コーニングインターナショナル株式会社
ライフサイエンス事業部

<<Corning® およびFalcon® ピペットコントローラー仕様変更のお知らせ>>

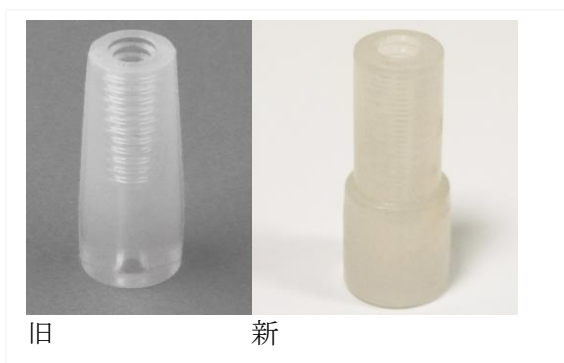
- 1) 0.2 μm および0.45 μm PTFEフィルターのサプライヤーが変更になります。これに伴いフィルターへのサプライヤー名の表示がなくなります。フィルターは製品本体に内蔵されて出荷されるほか、付属品として本体のパッケージに同梱されています。

- 2) シリコン製ピペットホルダーのデザインが変わります。本変更により、ピペットの装着にかかる力が軽減されます。
